1.4. EM FUNÇÃO DA COMPATIBILIZAÇÃO ENTRE O PROJETO DE ARQUITETURA VIGENTE E O PROJETO DE ESTRUTURA REVISADO PARA O BLOCO 03, SEGUEM-SE AS ANÁLISES DE ALTERNATIVAS DE VIABILIZAÇÃO, TENDO EM VISTA O MENOR IMPACTO EM RELAÇÃO À PLANILHA ORÇAMENTÁRIA CONTRATUAL E OS PROJETOS REVISADOS QUE FORAM ENCAMINHADOS PARA EXECUÇÃO E CONTINUIDADE DA OBRA:

ESCOLA DO FUTURO DO ESTADO DE GOIÁS EM ARTES BASILEU FRANÇA
BLOCO 03

Prancha: 01/14
DATA: 03/11/25
DESENHO: MOIRA

COMPATIBILIZAÇÃO SEINFRA | LAYOUT:

CORTE B CASA DE BOMBAS
ESC: 1 : 25

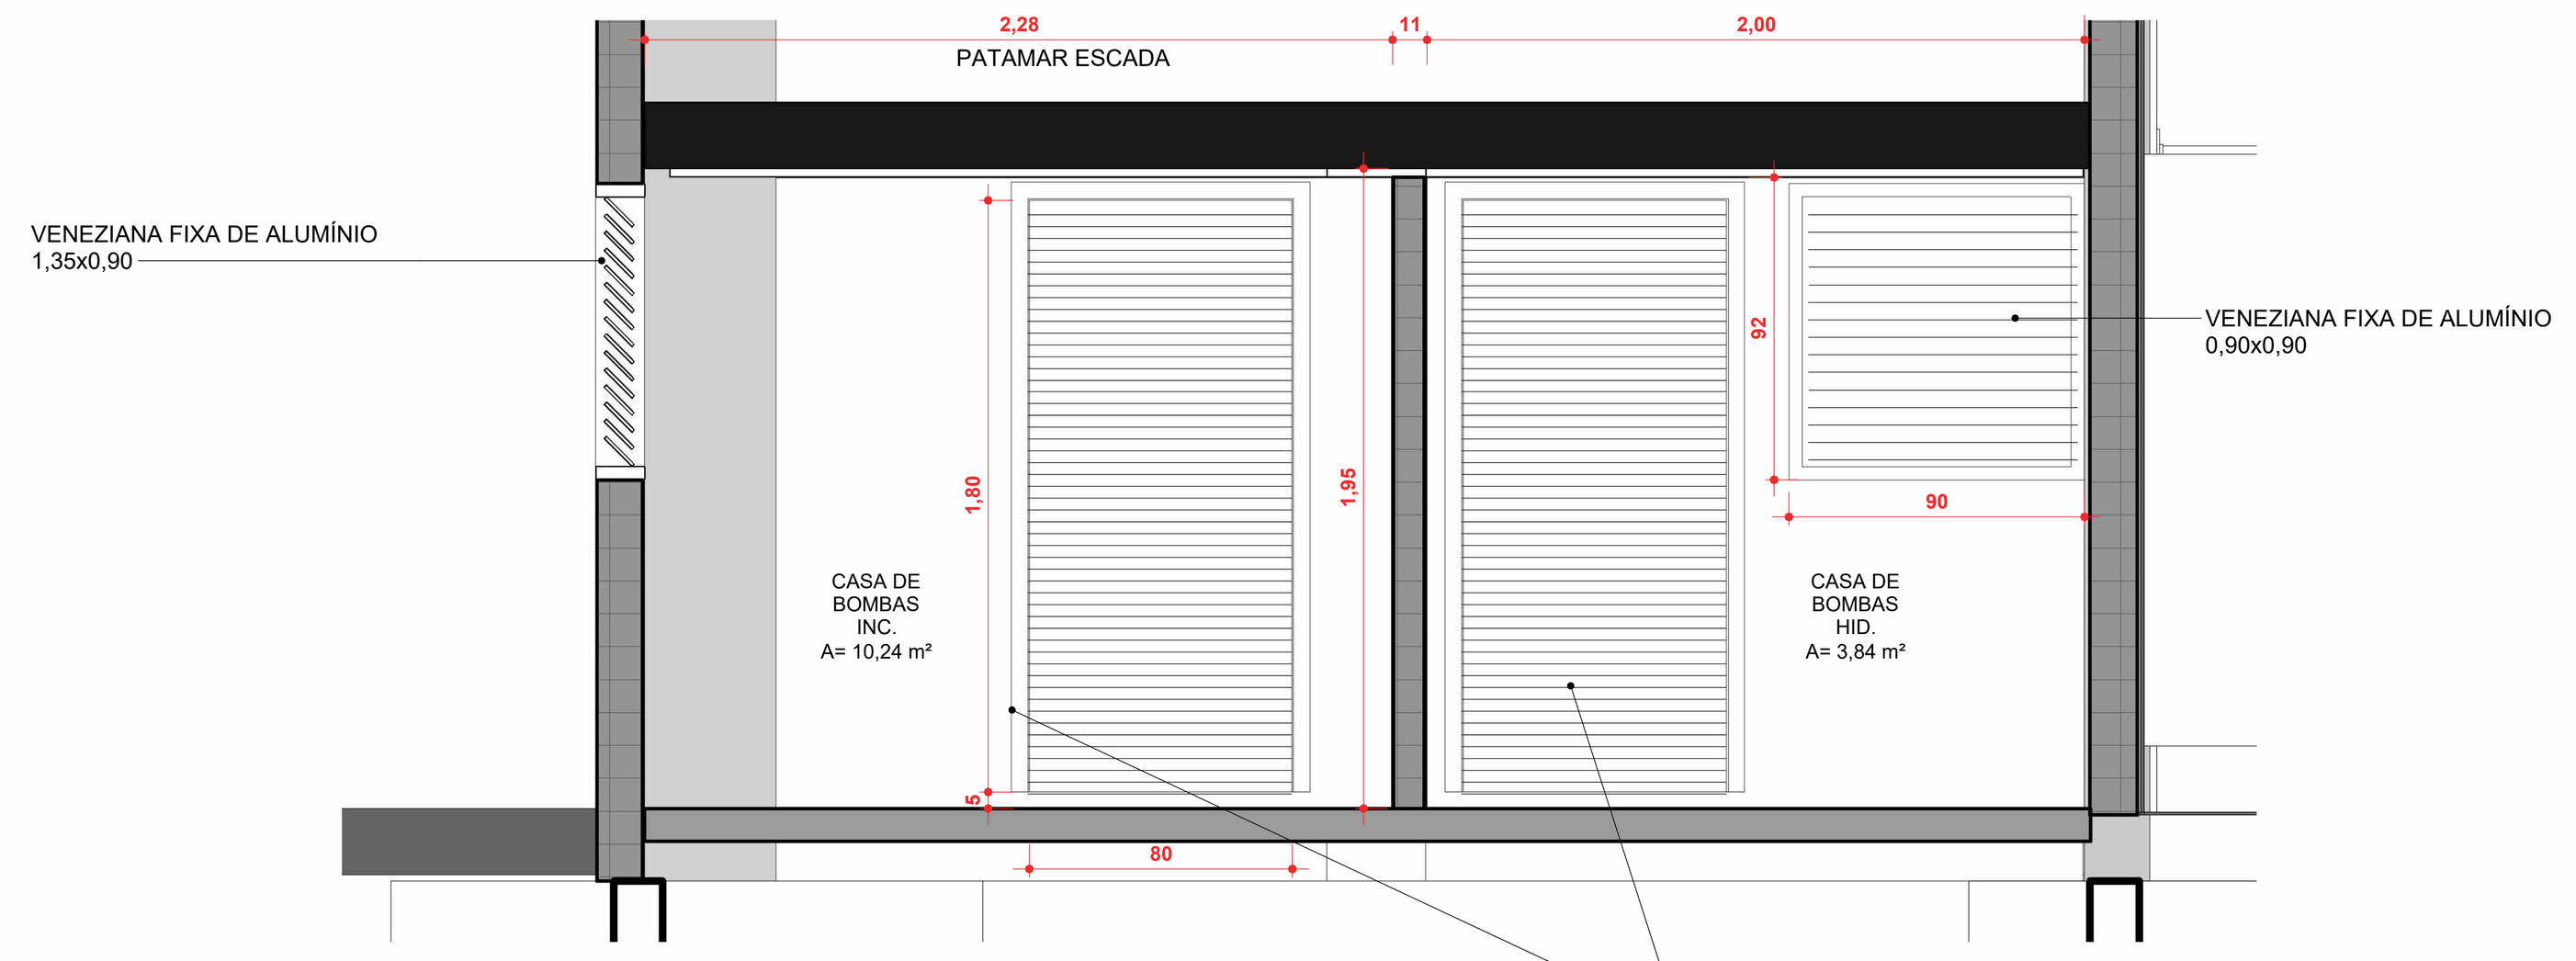
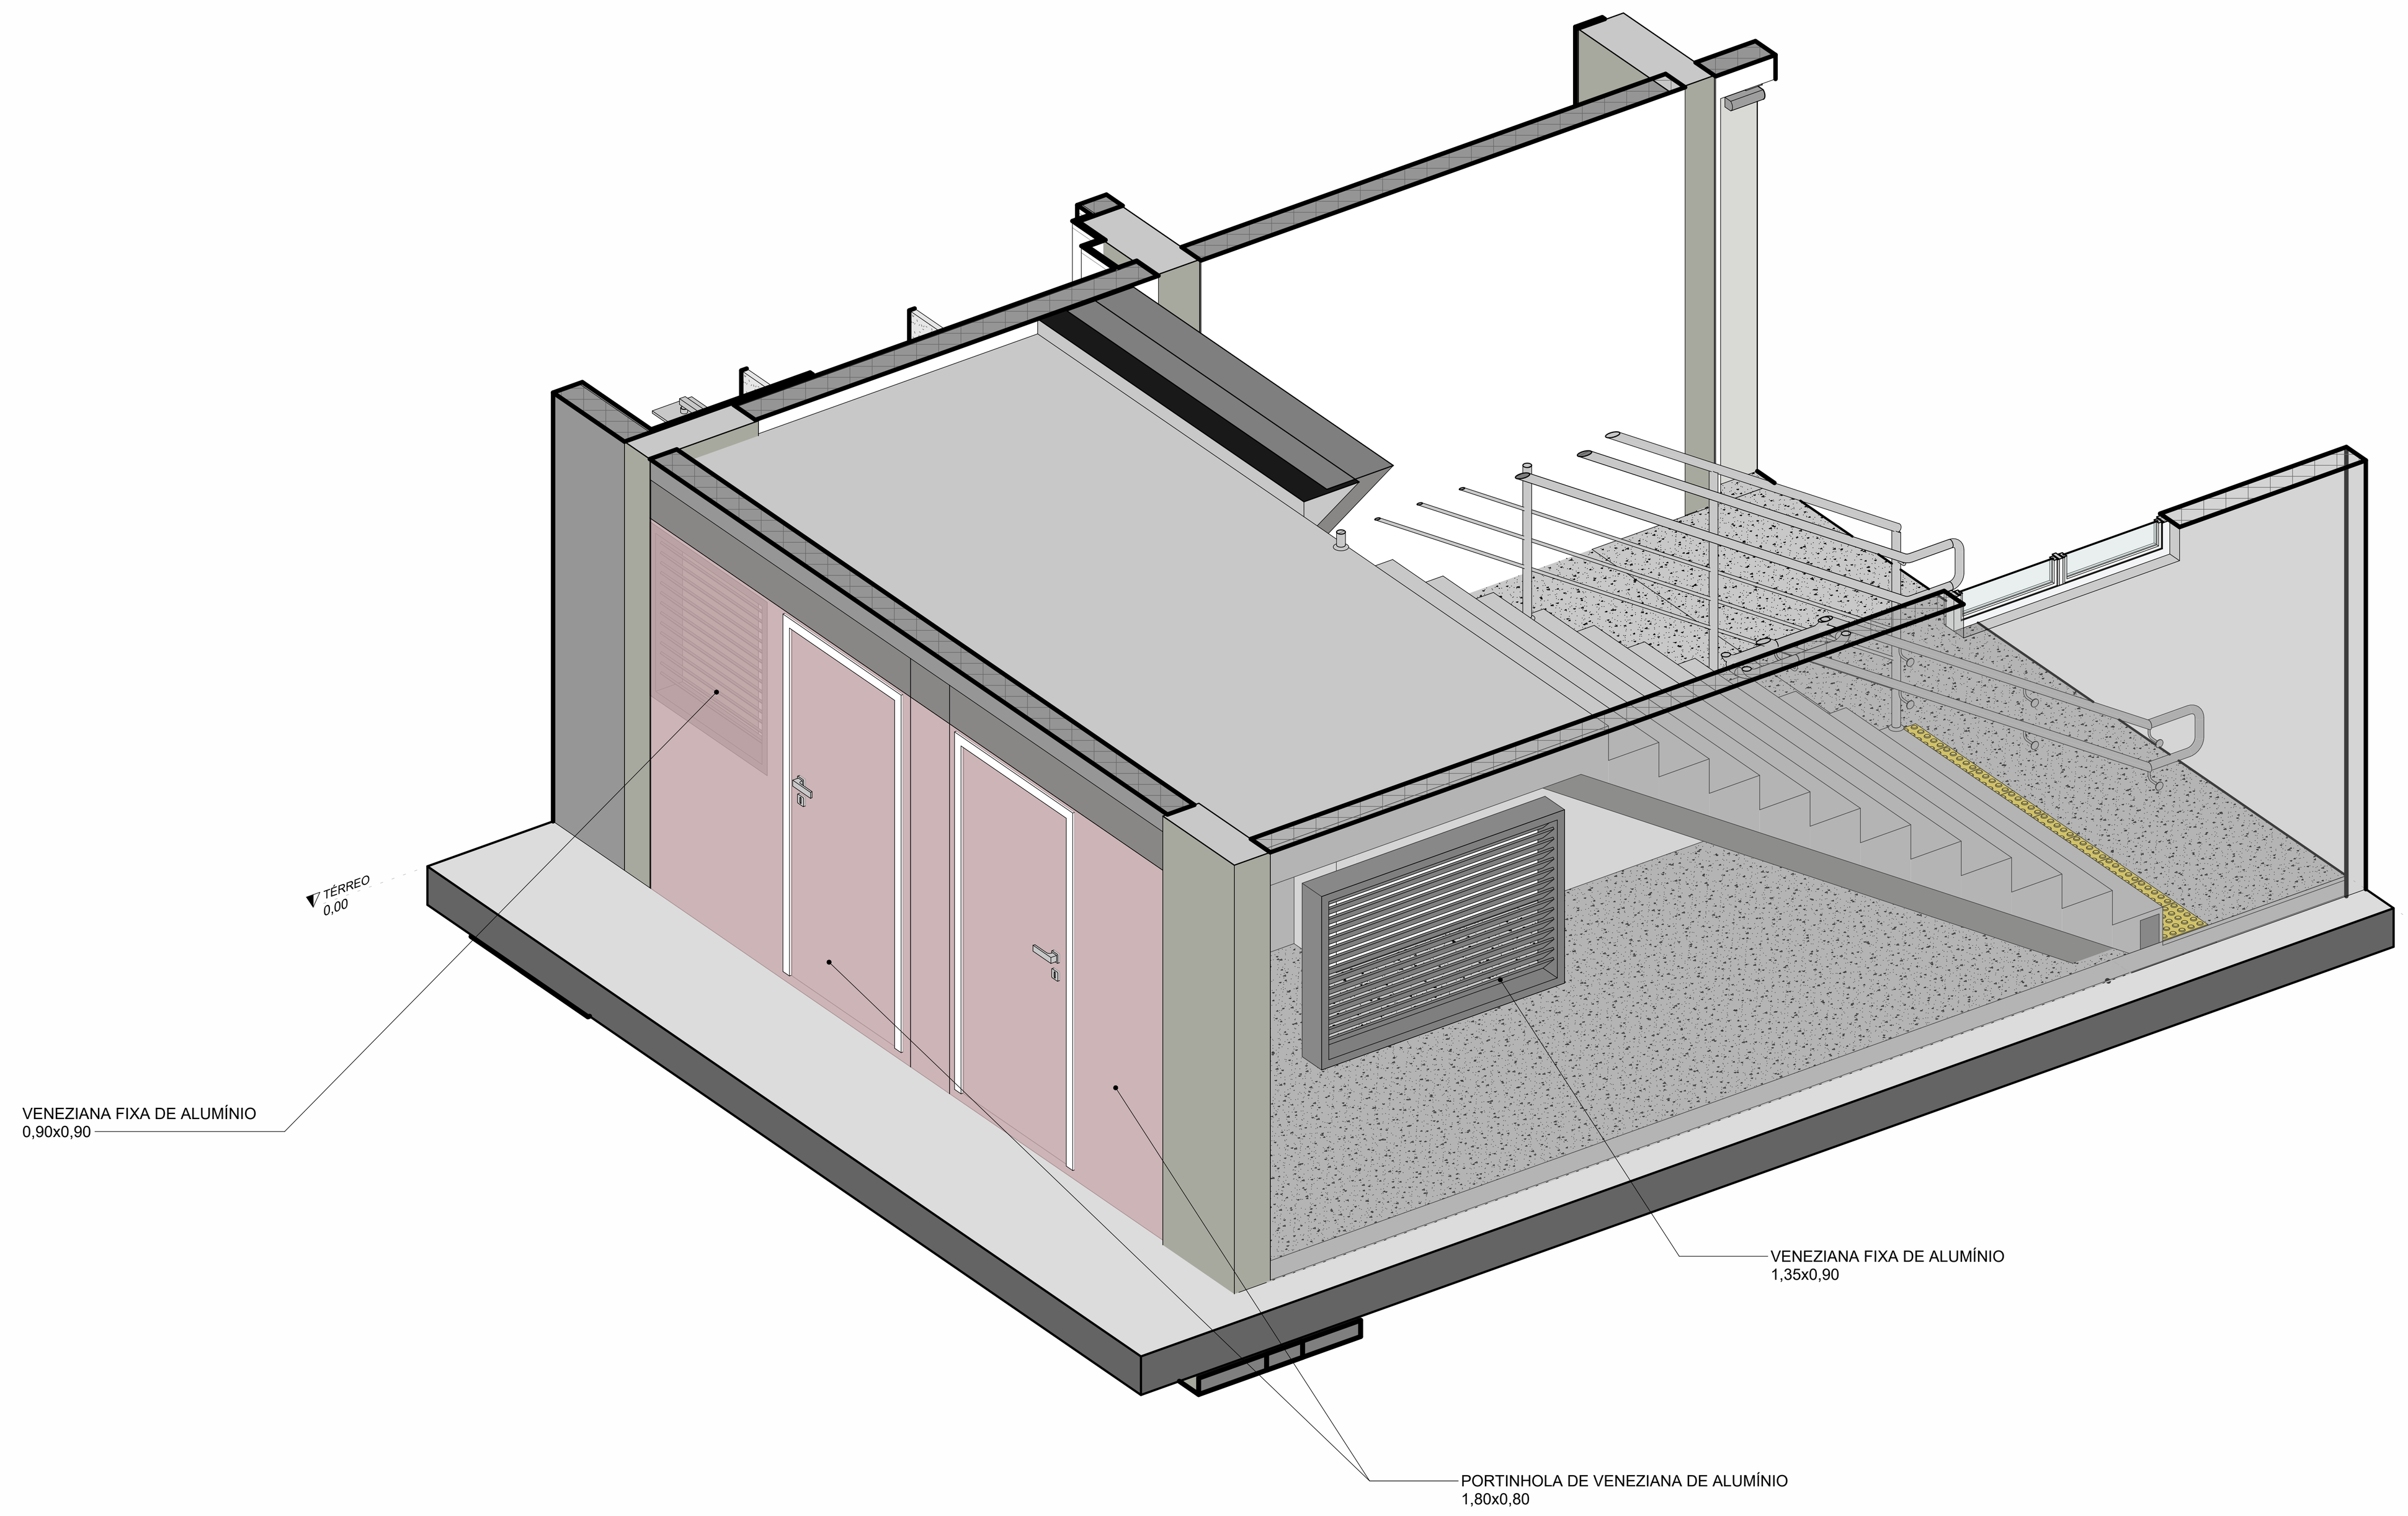
1.4.10. A CASA DE BOMBAS NO PROJETO ORIGINAL ESTAVA LOCADA NA ÁREA DE RECUO LATERAL, PORÉM TAL LOCAÇÃO NÃO É POSSÍVEL CONSIDERANDO O CÓDIGO DE OBRAS DE GOIÂNIA. DESTA FORMA, FOI APROVEITADO O ESPAÇO ABAIXO DA ESCADA DO TÉRREO.
